PROGETTO DI AGGIORNAMENTO DELL'ELABORATO N. 2 DEL PAI-PO E DELLE MAPPE DEL PGRA DEL DISTRETTO IDROGRAFICO DEL FIUME PO: MODIFICA ALLA PERIMETRAZIONE E CLASSIFICAZIONE DI AREE RICOMPRESSE NELL'ALLEGATO N. 4 DELL'ELABORATO 2 DEL PAI E DELLE MAPPE DI PERICOLOSITÀ DEL PGRA DEL TORRENTE STAFFORA

INCONTRO CONCLUSIVO TORRENTE STAFFORA

5 Novembre 2024

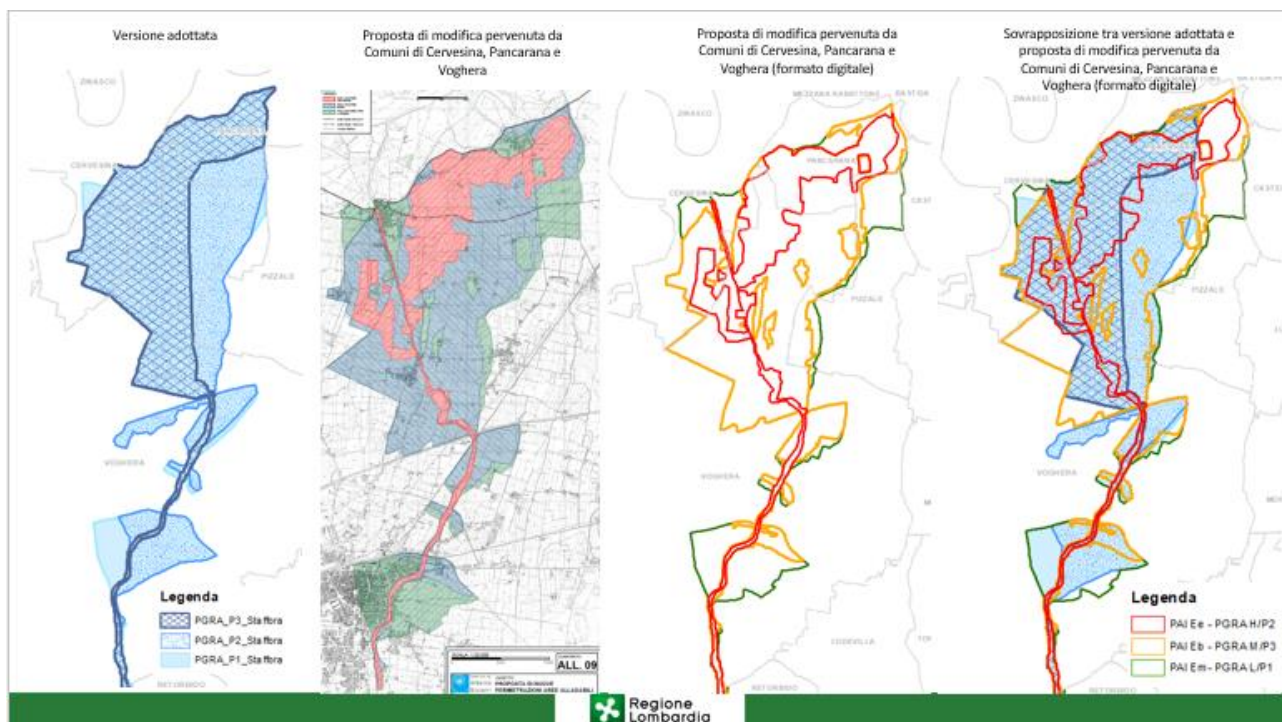
Osservazioni	Risposta
3	Comuni di Voghera, Cervesina e Pancarana – Provincia di Pavia Comune di Voghera prot. 58321/2023 del 07/11/2023 - prot. regionale Z1.2023.0044623 e prot. 58321 del 07/11/2023 prot. regionale Z1.2023.0044634 del 07/11/2023 Comune di Cervesina prot. 3526 del 07/11/2023- prot. regionale Z1.2023.0044582 Comune di Pancarana prot. 1824 del 07/11/2023- prot. regionale Z1.2023.0044558 Provincia di Pavia prot. 61883/2023 dell'08/11/2023- prot. regionale Z1.2023.0044978	<p>I Comuni hanno inviato singolarmente una nota redatta in modo congiunto, fatta propria e inviata, altresì, dalla Provincia di Pavia entro i termini. A seguito di tali note si sono svolti incontri presso la sede regionale, nell'ambito dei quali i comuni hanno manifestato la volontà di affidare un incarico per svolgere approfondimenti a supporto delle osservazioni.</p> <p>Durante lo svolgimento dello studio si sono avute numerose interlocuzioni con il professionista incaricato (ing. Bizzarri Alberto) e le Amministrazioni, nonché incontri (27/02/2024, 12/06/2024, 01/08/2024, 06/08/2024); la versione definitiva dello studio è stata anticipata via mail il 06/08/2024, trasmessa con nota agli atti regionali prot. Z1.2024.0032738 del 05/09/2024 e seguita da un ultimo incontro in data 10/10/2024.</p>	<p>Le proposte di modifica avanzate dai Comuni di Voghera, Cervesina e Pancarana consistono sia in una diversa estensione delle aree allagabili sia in una diversa classificazione del grado di pericolosità all'interno delle medesime.</p> <p>In particolare, risulta ampliata l'estensione delle aree allagabili in destra idrografica nella parte medio-bassa, entro i comuni di Pizzale e Pancarana e in sponda sinistra nella parte medio-alta in Comune di Voghera. In sponda destra le nuove aree allagabili giungono fino al Luria e interessano una ampia porzione del territorio del Comune di Pizzale e Pancarana, anche con gradi di pericolosità molto elevata, pur tenendo conto solo della pericolosità dello Staffora e non del Luria che potrebbe incrementare il grado di pericolo. Si evidenzia che tale territorio è prevalentemente ad uso agricolo con l'eccezione della Zona industriale.</p> <p>Le proposte, in generale, sono adeguatamente supportate e descritte e tengono conto, in parte del tempo di ritorno degli eventi (come nello studio assunto quale riferimento per il progetto di aggiornamento adottato) e in parte, entro le aree allagabili per Tr 200 anni dello studio di riferimento, dei tiranti attesi, in coerenza con le metodologie contenute nell'Allegato 4 alla d.g.r. 2616/2011. Considerano inoltre scenari di piena non contemporanei tra Po e Staffora, elemento condivisibile.</p> <p>Analogamente a quanto fatto su altri corsi d'acqua, tuttavia, non paiono accoglibili le proposte di riclassificazione della pericolosità (da P3 a P1) che riguardano ambiti circoscritti rientranti entro ampie aree a pericolosità maggiore. Su tali ambiti, ove già edificati, saranno svolte idonee <u>valutazioni</u> del rischio. Su questo aspetto si chiedono maggiori chiarimenti in sede di incontro conclusivo.</p> <p>La proposta nel suo complesso risulta pertanto parzialmente accoglibile.</p>

Proposta versione che si propone di portare in approvazione
